Byrådssak /25

Vår referanse: 2022/56557-33

Fana. Gnr. 44, Bnr. 9 mfl., Solli DPS. Reguleringsplan. Arealplan ID 64620000. Sluttbehandling

Figur 3: Plankartet med påførte snittanvisninger.

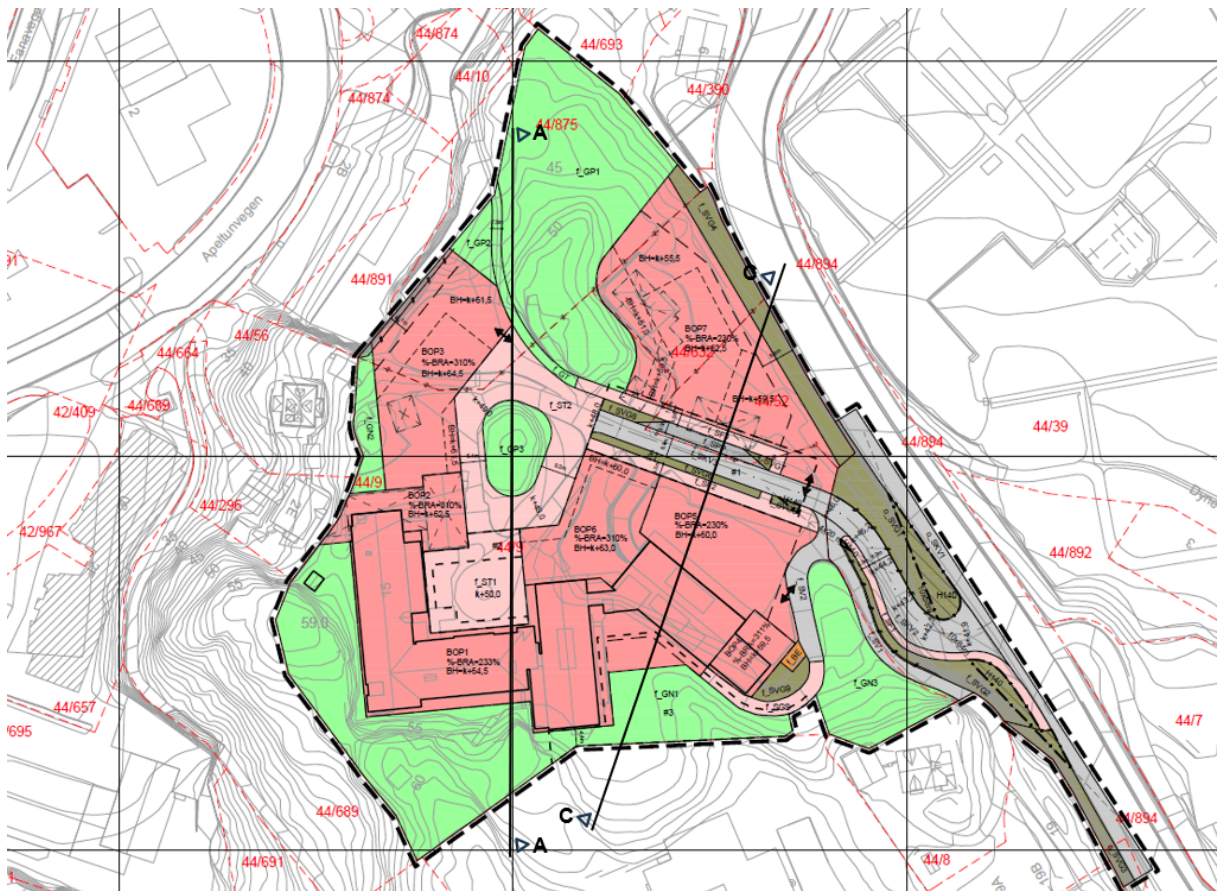
Etter byrådets vurdering bør bebyggelsens høydeutvikling oppgis etter nasjonale standarder i GH og MH, både for å fastsette takutformingen og for en effektiv byggesaksbehandling basert på heldigitale planer. Planen som tilrettelegger for trinnvis utbygging over lang tid bør ha tidsriktig og aktuell fremstilling på vedtakstidspunktet. Byrådet vil at høydene oppgis i samsvar med TEK 17, jf. vedtakspunkt 1.A.i.

Byggehøydene (BH) påført på plankartet utgår og erstattes med gesimshøyde (GH) og mønehøyde (MH) i samsvar med TEK17 § 6-2.

i. *Byggehøyde (BH) påført på plankartet utgår og erstattes med gesimshøyde (GH) og mønehøyde (MH) i samsvar med TEK17 § 6-2.*
